Acuerdo 950 Por el cual se aprueba la incorporación del cambio en los límites de generación y absorción de potencia reactiva de la unidad 1 de la planta de generación Termodorada y la respectiva curva de carga

950

6 Abril, 2017

CURVA DE CARGABILIDAD UNIDAD 1

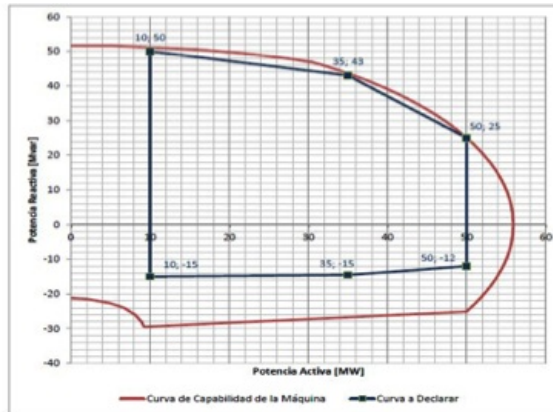
- 1** Aprobar la declaración de una nueva curva operativa de carga de la unidad 1 de la planta de generación Termodorada, en las que se define la capacidad para entrega y absorción de potencia reactiva de la

unidad en función de la potencia activa generada.

Unidad	Parámetro a modificar	Valor anterior	Valor nuevo
Termo Dorada Unidad 1	Capacidad de Generación Reactivos (Mvar) en 10 MW	20	50
	Capacidad de Generación Reactivos (Mvar) en 10 MW	-20	-19
	Capacidad de Generación Reactivos (Mvar) en 35 MW	20	43
	Capacidad de Generación Reactivos (Mvar) en 35 MW	-20	-15
	Capacidad de Generación Reactivos (Mvar) en 50 MW	20	25
	Capacidad de Generación Reactivos (Mvar) en 50 MW	-20	-12
